VYSVĚTLENÍ ZADÁVACÍ DOKUMENTACE
Č. 5 ZE DNE 24. 1. 2024

„Rekonstrukce letního koupaliště a krytého bazénu v Břeclavi“, ev. č. VVZ: Z2023-057614

Obr. 2

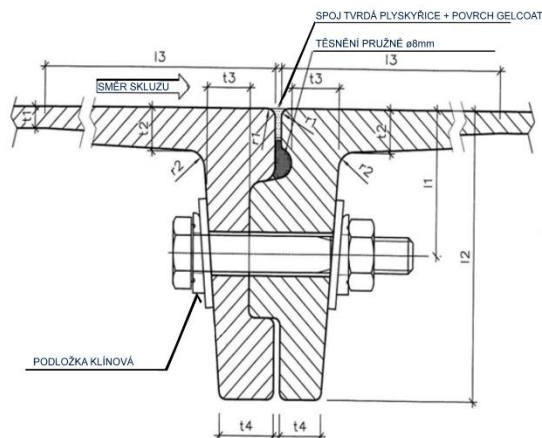
Zadavatel dále zjistil, že materiálová charakteristika vnitřního tobogánu není dostatečně detailní. Zadavatel proto doplňuje specifikaci zatepleného tobogánu, **kte**rá je pro dodavatele a přípravu nabídek závazná.

Zadavatel zároveň doplňuje přílohu č. 10 zadávací dokumentace (Požadavky na doklady a vzorky) o další vzorek související s detailem bezúdržbového spoje dílu tobogánu.

Zadavatel doplňuje přílohu č. 10 zadávací dokumentace tak, že za bod č. 9 se vkládá nový bod č. 10, který zní:

„10. Vzorek detailu bezúdržbového spoje dílu tobogánu:

- a. Vzorek o rozměrech délka: min. 150 mm, šířka: min. 150 mm, výška: dle typu příruby min. 78 mm.

b. Přírubové šroubení – rozměry dle tabulky č. 1:

Přírubový spoj - rozměry pozn. <...> = rozměry umělohmotných zkušebních míst prověřeny								
t1 [mm]	t2 [mm]	t3 [mm]	t4 [mm]	l1 [mm]	l2 [mm]	l3 [mm]	r1 [mm]	r2 [mm]
≥ 6	12	12	10	≤ 45	80	150	2,5	5

Pozn.: Pokud jsou příruby na zadních stranách z výrobních důvodů šikmé, lze je urovnat pomocí klínových podložek.

c. Vzorek musí prokazovat:

- kvalitu nosného materiálu Laminát DIN 18820-GF-UP1/2-M230B-FS
- typ přírubového spoje: PERO/DŘÁŽKA
- min. přípustné rozměry příruby t1, t2, t3, t4, v místech měření dle obr.2 a tabulky 1.

d. Vzorek bude obsahovat tyto části a v této kvalitě:

- svrchní těsnění spáry tvrdou pryskyřicí +GELCOAT
- vnitřní speciální těsnění pružnou šňůrou ø8mm
- šestihranný šroub DIN 931 - M10
- podložky DIN 9021 - 10,5
- klínové podložky (pokud je nutné) DIN 434 – 11
- šestihranné maticky DIN 934 - M10
- bezpečnostní jistící díly
